**Onderwerp: klachten over de Luchtverkeersleiding Nederland.**

**Betreft:**

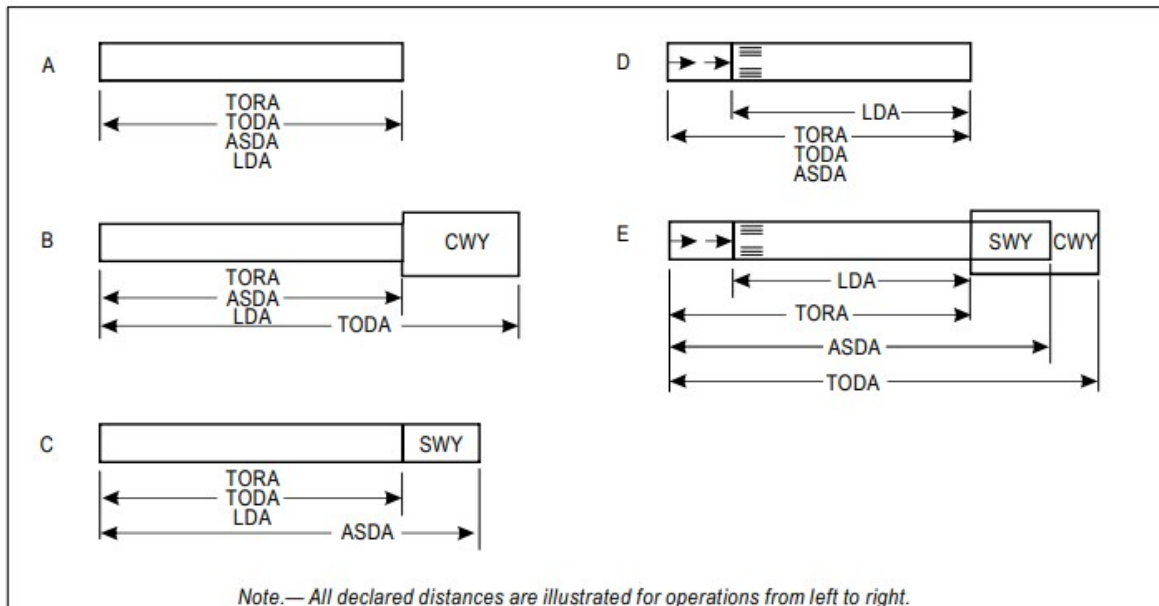
Het startend en landend verkeer zou dus plaats moeten vinden binnen een gedefinieerde strook beton van 2500 meter. TWR EHBK is in overtreding door niet alleen verkeer te laten landen en starten buiten de baan op de zuidelijkste 250 meter van de strook beton van 2750 meter, maar ook vliegtuigen te laten taxiën op deze strook beton.

Uit bovenstaande ICAO Annex 14 "standard" blijkt dat voor elke baanrichting 4 DD's gepubliceerd dienen te zijn: de TORA, de TODA, de ASDA en de LDA. EHBK heeft 1 juridische baan van 2500 meter en de luchthaven is verplicht om de DD's voor beide baanrichtingen vast te stellen. De in totaal 8 DD's dienen gepubliceerd te worden in

#### EHBK AD 2.12 RUNWAY PHYSICAL CHARACTERISTICS

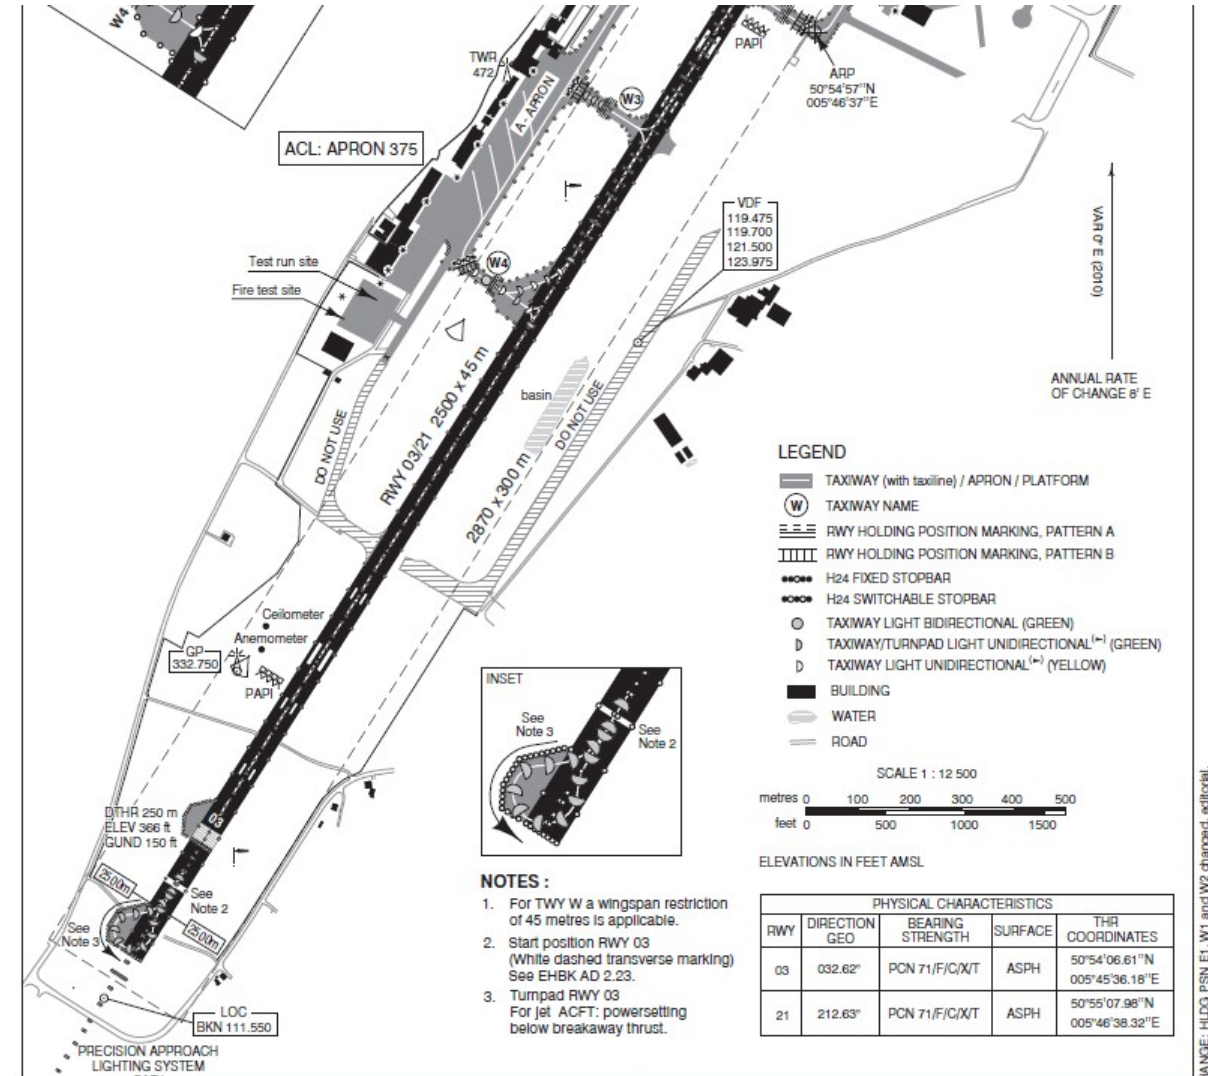
3. Het AIP vermeldt (EHBK AD 2.12) op dit moment (eff 16 juli 2020) dat de baan op EHBK een lengte heeft van 2750 meter. Dit is in strijd met de aanwijzing uit 2004, geactualiseerd in 2006.

Er ligt weliswaar een betonstrook met een lengte van 2750 meter en een breedte van 45 meter die eventueel geschikt zou zijn als runway (baan), echter is, gelet op de aanwijzing, uitsluitend de noordelijkste 2500 meter van deze strook vergund om vliegtuigen te laten landen en starten. Publicaties in een AIP (overigens is het voeren van een AIP ook een "standard" van ICAO) dienen informatie te bevatten die: van belang is voor luchtvaarders, niet in strijd is met ICAO "standards" en zeker niet tot verwarring en gevaarstelling kunnen leiden.

Dit terwijl het AIP in ieder geval in 2013 (AD 2.EHBK-ADC en AD EHBK 2.4) nog de correcte baanlengte van 2500m publiceerde (bladz. 5). De AIP publicatie (eff 7 febr. 2013), waar de LVNL verantwoordelijk voor is, is ergens na 2013 aangepast in strijd met de geldende vergunning. De huidige AIP versie publiceert zowel op de Aerodrome Chart (AD2.EHBK-ADC) als bij de RWY Physical Characteristics (EHBK AD 2.12) een baanlengte van 2750 meter. Dit is een zeer kwalijke zaak waarvoor binnen de LVNL het AIS (Aeronautical Information Service) verantwoordelijk is.

- o Een baanlengte op EHBK publiceren van 2500 meter.
  - o Baandrempel RWY 03 publiceren zonder de "verschoven" indicatie.
  - o Publiceren dat de laatste 900 meter baanverlichting voor baan 21 niet betrouwbaar is (niet in gebruik nemen bij het afhandelen van het plaatselijke verkeer).

5.3.11 Runway end lights  
(see Figure 5-22)

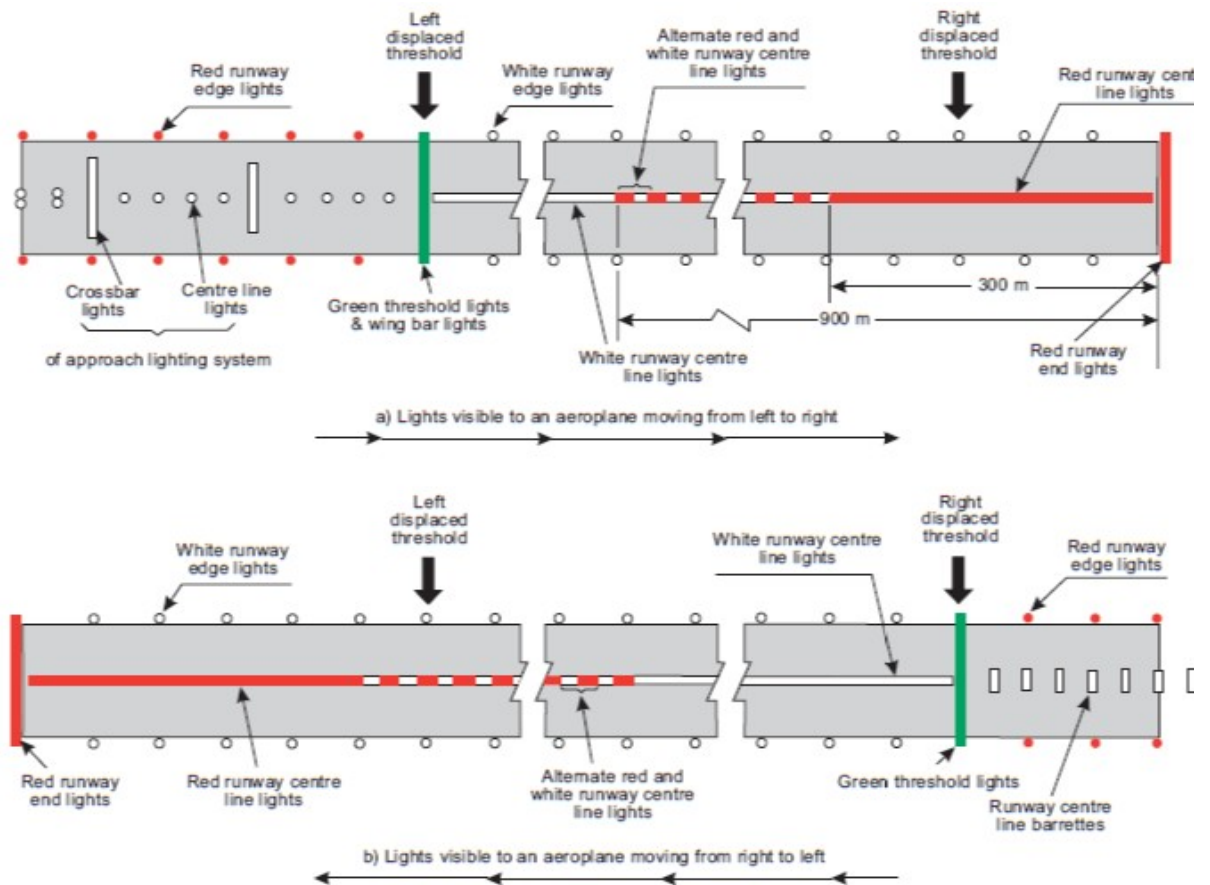
7. ICAO en EASA bepalen dat de "RWY end" verlichting niet verder dan 3m na het einde baan, dus niet aan het einde van een DD en zeker niet aan het einde van een DD die buiten de baan is berekend, geïnstalleerd mag zijn (zie art. 5.3.11.2 van ICAO Annex 14). Op de baan van MAA bevindt deze verlichting zich echter niet op 3 meter maar op 250 meter na het einde van de juridische baan 21. De AIP publicatie hierover is niet correct in die zin dat wordt vermeld (EHBK AD 2.14) dat "*for runways for landing the RWY end lgts are situated at the end of the LDA*". Dat de "RWY END LGT" op 250 meter na het einde van de baan is geïnstalleerd en de "LDA RWY 21" gedeeltelijk (250 meter) buiten de gedefinieerde baan ligt, wordt gemakshalve niet vermeld. Echter rammelt deze gehele AIP publicatie aan alle kanten want ook de RWY "edge" en RWY "centre line" verlichting (zie schets pagina 8) voldoen niet aan de ICAO "standards" en EASA EU richtlijn CS ADR-DSN.M.685. Ook is voor

vertrekkend verkeer niet gepubliceerd dat er geen RWY END LGTS beschikbaar zijn, die liggen immers 250 meter buiten de baan terwijl piloten in de veronderstelling zullen zijn dat voor vertrekkend verkeer de RWY END LGTS aan het einde 2500 meter baan geïnstalleerd zijn. RWY END LGTS moeten aan beide uiteinde van een baan geïnstalleerd zijn en hebben zowel voor startend als voor landend verkeer dezelfde functie: de piloot opmerkzaam maken dat de baan daar eindigt.

- o Publiceren dat de RWY END verlichting niet beschikbaar is voor baan 21.
  - o Categorie baan 21 aanpassen naar non precision approach. *Annex 14, 5.3.9 Runway edge lights Application 5.3.9.1 Runway edge lights shall be provided for a runway intended for use at night or for a precision approach runway intended for use by day or night.*

5. Per direct MAA duidelijk maken dat de baanverlichting aangepast dient te worden.
